Avis relatif au projet d'implantation d'éoliennes sur les communes de Plaimbois-du-Miroir et Rosureux

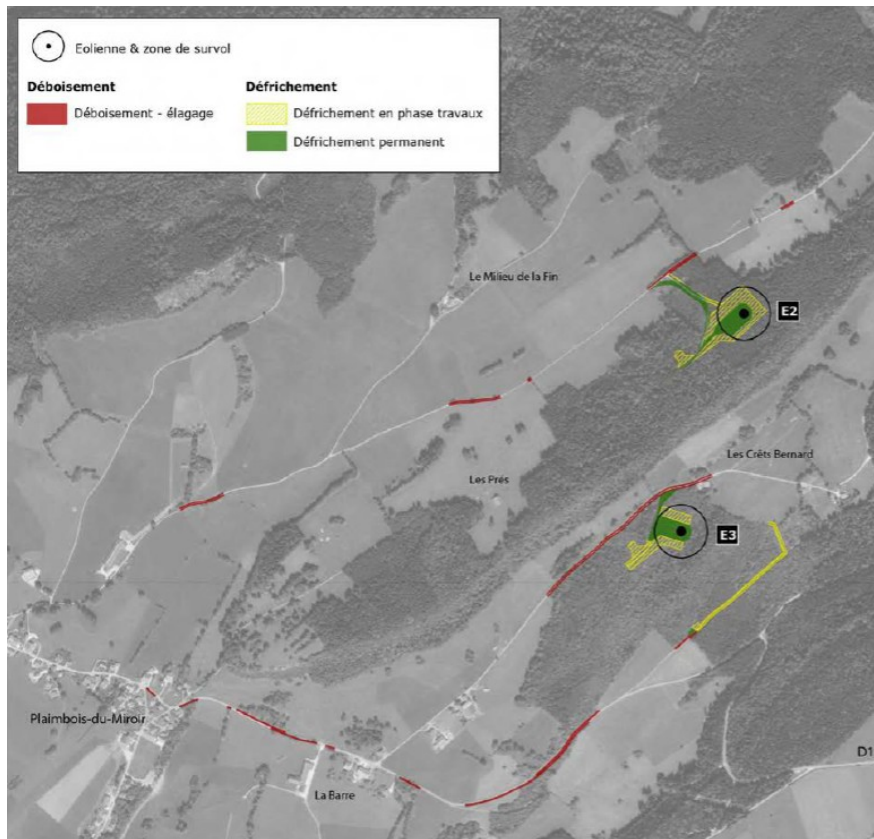
Les impacts bruts du projet sont étudiés par cortège et par espèce. Deux qualificatifs sont utilisés pour traiter de ces impacts : la notion de sensibilité générale et de sensibilité sur le site avec le type d'impact (collision, dérangement, etc.). La phase du projet (exploitation ou travaux) est également précisée. En revanche, **à aucun moment les surfaces impactées par espèce et le nombre de couples ou de pieds ou de stations ne sont évoqués. En ce sens les impacts bruts ne sont pas chiffrés.** Par exemple, dans le cadre de la mise en place de l'éolienne n°1, l'habitat communautaire de la Hêtraie-Sapinière est détruit par déboisement. La surface détruite n'est pas évoquée et de fait, il n'y a pas d'impact résiduel puisque les précisions chiffrées ne sont pas apportées ! Et ne parlons pas d'une compensation, alors qu'il s'agit d'un habitat communautaire au sein d'un site Natura 2000 ! Cet exemple peut être reporté à toutes les espèces. Pour un oiseau, le nombre de couple impacté et les territoires impactés ne sont pas quantifiés. Seules les sensibilités des espèces sont estimées en fonction des données statistiques nationales de collision, des effets barrières théoriques.

Dans ces conditions, les impacts résiduels ne valent rien puisqu'il n'est pas possible de voir si les mesures de réduction mises en place ont fait baisser les données chiffrées par rapport aux impacts bruts.

L'ensemble de l'évaluation des impacts est à reprendre avec des données quantifiées. C'est le minimum que l'on puisse attendre d'un bureau d'étude faune/flore.

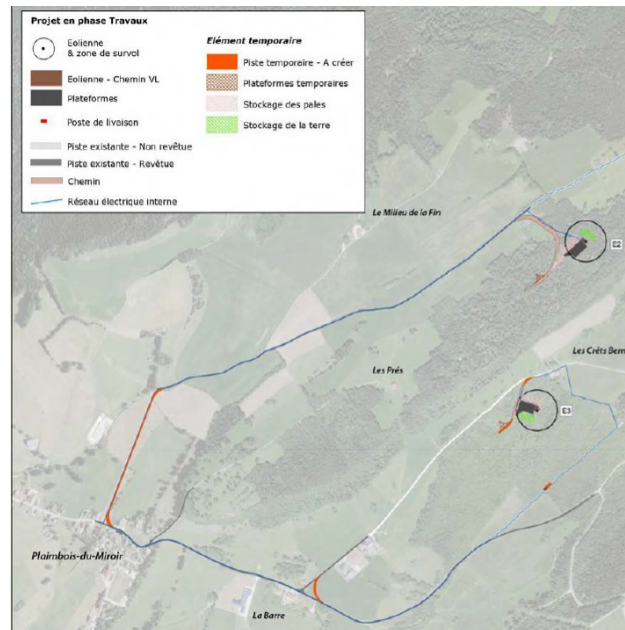
En page 707 de l'étude d'impact, on apprend que plusieurs zones (en rouge sur le plan ci-dessous) feront l'objet d'un déboisement et d'un élagage le long de pistes. **L'ensemble des secteurs les plus à l'ouest sur le plan, n'ont fait l'objet d'aucun inventaire naturaliste.** C'est tout simplement inacceptable et contraire à la réglementation. L'ensemble des zones impactées doivent faire l'objet d'un inventaire 4 saisons. Pour compliquer la situation, le périmètre de la ZIP n'est pas remis sur ces extraits de carte. Pour le lecteur ne puisse pas se repérer facilement sur ce qui a fait l'objet d'inventaire ou non ? Plusieurs espèces protégées (chauves-souris, oiseaux et mammifères) sont susceptibles d'être présents dans les linéaires ligneux qui seront déboisés. **Un inventaire 4 saisons doit y être mené ! Il s'agit ici d'un manquement réel et sérieux.**

Comme pour l'alinéa précédent, on apprend en page 708 qu'une piste temporaire (en rouge et à l'ouest) est à créer (voir extrait ci-dessous). Celle-ci passe entièrement au sein de milieu naturel y compris au sein d'une haie. L'ensemble se situe en dehors de la ZIP qui encore une fois n'est pas reportée sur la carte, comme pour faire oublier les absences de l'étude d'impact. **Aucun inventaire naturaliste n'y a donc été mené. Ces impacts ne sont pas pris en compte dans le dossier.** Là encore, des inventaires 4 saisons doivent y être menés. Il en va de la crédibilité du dossier.

La séquence ERC doit donc être revue avec une actualisation de ces impacts et une compensation probable par rapport aux espèces touchées. Cette mise à niveau entraîne de fait, une expiration des inventaires naturaliste de l'ensemble du dossier puisqu'ils dateront de plus de 7 ans une fois le dossier actualisé. **Par conséquent, l'ensemble des études naturalistes doivent être menées à nouveau.**
